2026 仕様変更一覧

1. FINAシリーズ 2枚引込み戸 / 3枚引込み戸納まり変更

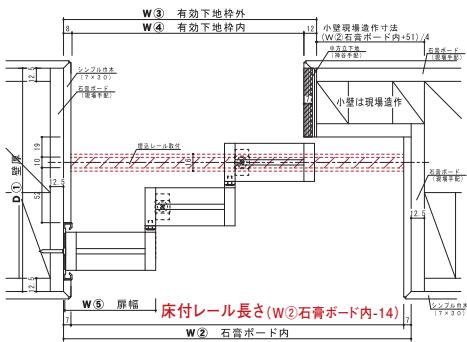
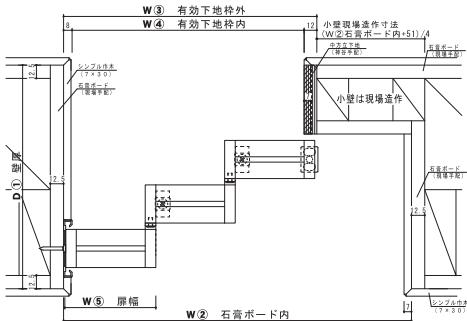
2枚引込み戸/3枚引込み戸の品質向上のため、奥側扉に床埋込レールを追加した納まりに変更しました。

2. クローゼット 物入両開き戸・連続開き戸2枚・4枚・6枚タイプ納まり変更

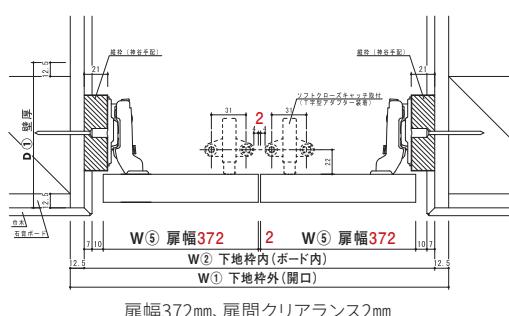
クローゼット取手変更に伴い、扉間のクリアランスを2mmから3mmへ変更しました。これに伴い、規格扉幅も変更となります。

【物入両開き戸 / 壁厚130mm / W07の場合】

扉幅372mm、扉間クリアランス2mm

扉幅371.5mm、扉間クリアランス3mm
